*Ministero della Transizione Ecologica*

**Commissione Tecnica di Verifica dell'Impatto Ambientale – VIA e VAS**

**Parere n. 276 del 10 giugno 2022**

<b>Progetto:</b>	<p><i>Variante ex Art. 169 Dlgs n. 163/2006</i></p> <p><i>Linea ferroviaria AV/AC Verona - Padova. Primo Lotto Funzionale Verona - bivio Vicenza (escluso Nodo di Verona Est). Varianti in recepimento alle prescrizioni nn. 22, 23, 24, 25, 28, 33, 35, 36, 37, 41, 48, 49, 50, 62, 64, 77, 108, 132, 133, 135 e 136 della Delibera CIPE n. 84/2017</i></p> <p><b>IDVIP 8167</b></p>
<b>Proponente:</b>	<p><i>Consorzio IRICAV Due</i></p>

Figura 21 – Variante PR.136

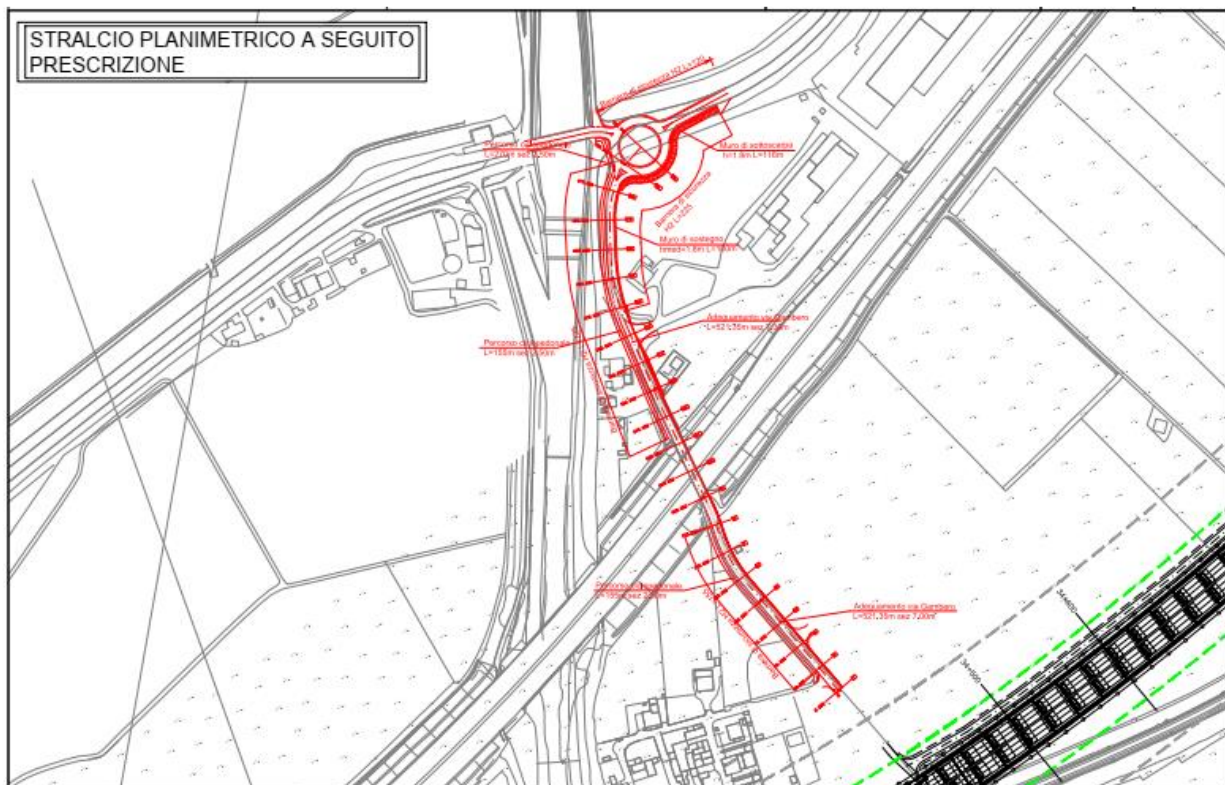
per l'utenza debole di Via del Gambero (Regione Veneto deliberazione giunta regionale n. 1595 del 25 novembre 2016 n.24\_1, Comune Montebello Vicentino protocollo 3553 del 22 marzo 2016).

Il progetto esecutivo, pertanto, è stato sviluppato considerando l'inserimento delle opere richieste. In Fig.21 è riportato un confronto tra lo stralcio planimetrico del PD e quello della variante elaborata a seguito della prescrizione.

La realizzazione della variante prevede la riqualifica in sede della viabilità esistente e la modifica messa di un'intersezione con la realizzazione di una rotatoria; la variante prevede inoltre la realizzazione di una pista ciclabile. Si ribadisce che gli interventi sono finalizzati ad un miglioramento complessivo del livello di sicurezza sia sulla viabilità stradale che per l'utenza debole.

Figura 22 – Variante PR.62

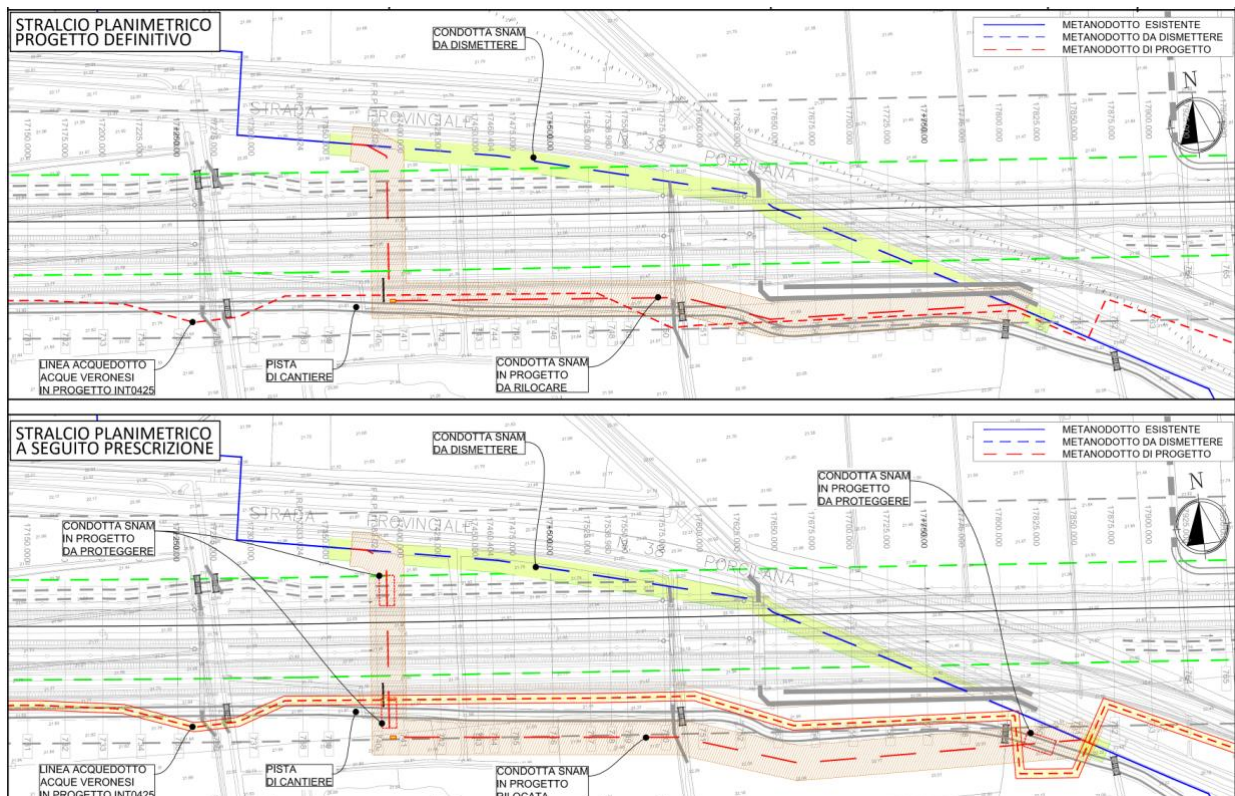
*62. Verificare ed adeguare i progetti di spostamento della condotta Snam «Allacciamento Fornaci Val D’Adige DN 100(4’’)» e dell’acquedotto in variante DN 200 in corrispondenza della condotta stessa affinché siano rispettate le fasce asservite. (Snam Rete Gas S.p.A. DI -NOR/LAV/Lov protocollo 331 del 24 febbraio 2016).*

Il progetto esecutivo, pertanto, è stato sviluppato considerando l’inserimento delle opere richieste. In Fig.22 è riportato un confronto tra lo stralcio planimetrico del PD e quello della variante elaborata a seguito della prescrizione.

Figura 23 – Variante PR.64

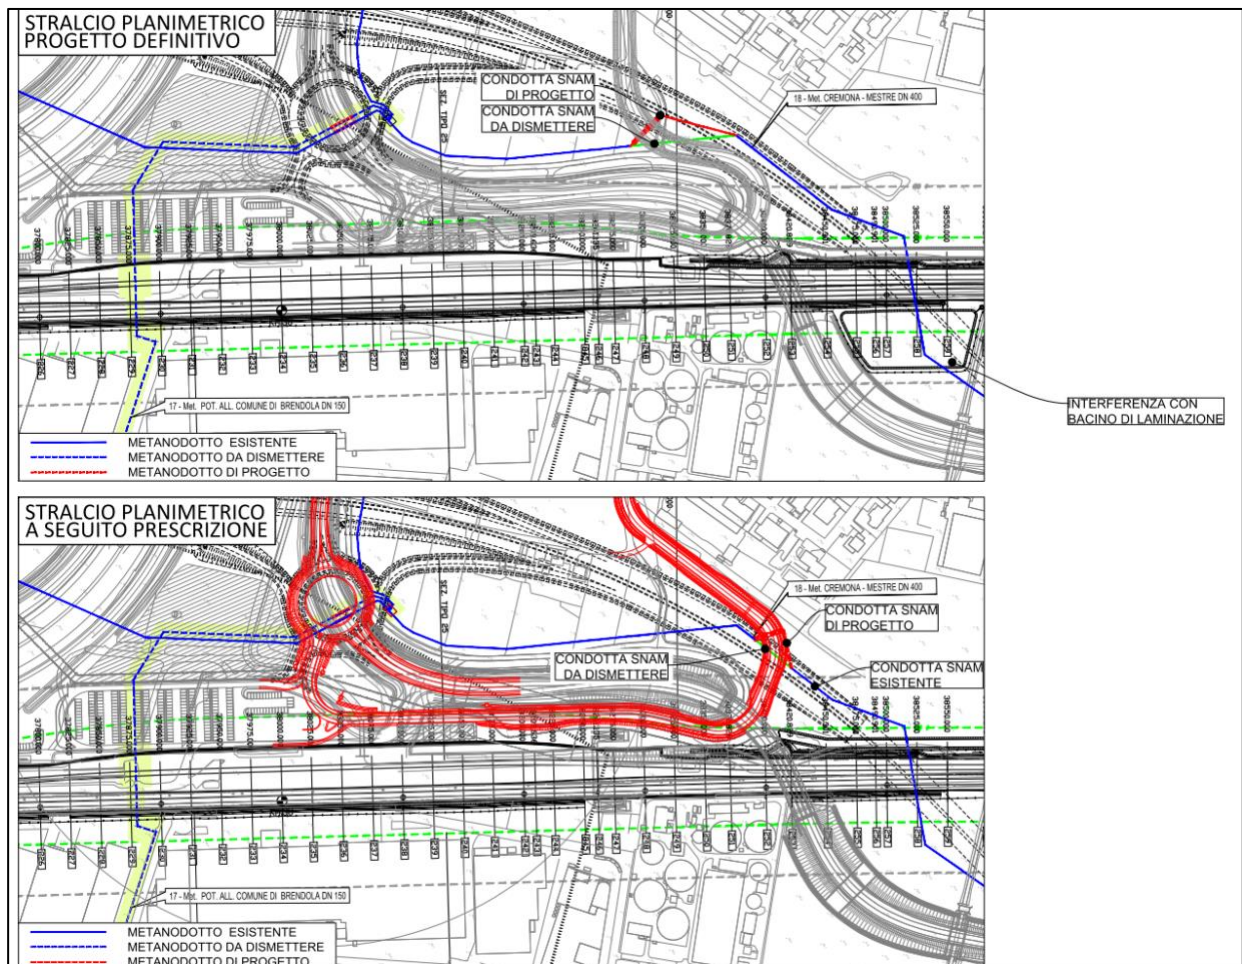
64. *Compatibilizzare il progetto di risoluzione dell'interferenza n. 18 «Met. Cremona - Mestre DN 400 (16'')» con l'asse viario di collegamento alla stazione di Montecchio. (Snam rete gas S.p.a. DI - NOR/LAV/Lov protocollo 331 del 24 febbraio 2016 - Comune Caldiero decreto giunta comunale n. 8 del 21 gennaio 2016 e Relazione integrativa criticità idrauliche).*

Il progetto esecutivo, pertanto, è stato sviluppato considerando l'inserimento delle opere richieste. In Fig.23 è riportato un confronto tra lo stralcio planimetrico del PD e quello della variante elaborata a seguito della prescrizione.

Figura 24 – Variante WBS-IN03

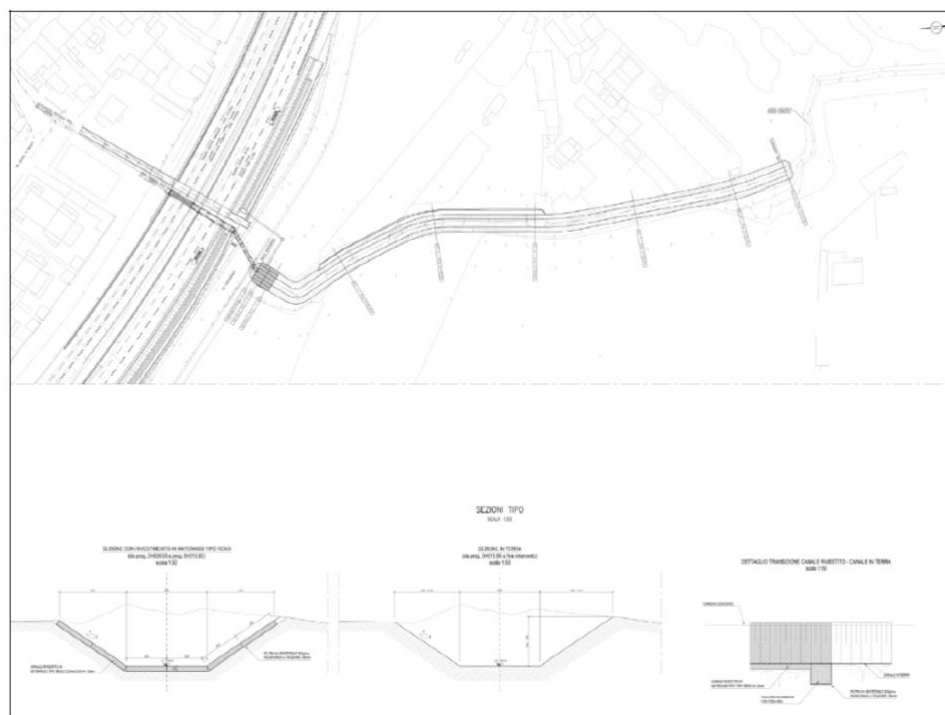
Nello sviluppo del progetto esecutivo, a seguito di approfondimenti tecnici e in aggiunta a quanto proposto in PD relativamente alla realizzazione del tombino ferroviario denominato IN03, è stata prevista la sistemazione della fossa Cercola, per uno sviluppo di circa 300 m a partire dal tombino IN03. Il progetto esecutivo, pertanto, è stato sviluppato considerando l'inserimento delle opere richieste. In Fig.24 è riportato un confronto tra lo stralcio planimetrico del PD e quello della variante.
